Rapport de contrôle d'installations électriques à basse et à très basse tension

RÉF. 34/2024/76191/01:1

DATE DU CONTRÔLE 28/08/2024 (11:35 - 12:20) AGENT VISITEUR Olivier Dodet
 ADRESSE DU CONTRÔLE Rue Grand Ry 7 - 4801 Stembert TYPE DE CONTRÔLE Visite de contrôle vente ancienne installation (8.4.2.)

Croquis de position élémentaire et descriptif sommaire des tableaux

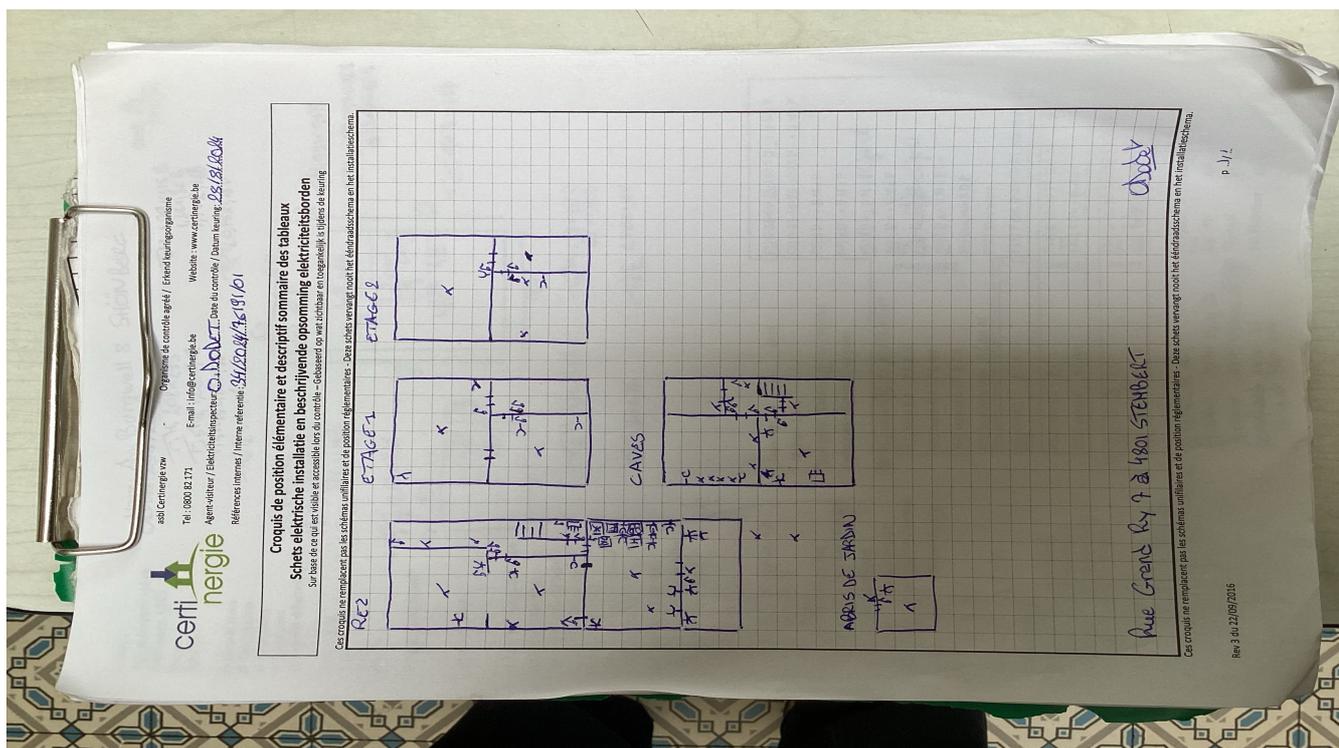
Conformité schéma(s) unifilaire(s) et plan(s) de position Pas OK | Nombre de tableaux 4 | Nombre de circuits 1 + 5 + 4 + 1

Le ou les socles de prise en défaut sont localisés dans la cuisine - le salon - la salle à manger - la cave - l'abris de jardin

- Le câble d'alimentation du tableau principal n'est pas conforme. - 4.4.1.5.;4.3.3.;5.2.7.
- Les schémas unifilaires et/ou plans de position ne sont pas présents. - 3.1.2.;6.4.6.;6.5.7.;9.1.2.

- Il manque sur le tableau principal un interrupteur-sectionneur général qui permet la coupure simultanée de toutes les phases et éventuellement du neutre, et cette fonction ne peut être assurée par le disjoncteur de branchement, n'étant pas conçu pour assurer le sectionnement. - 5.3.5.1.
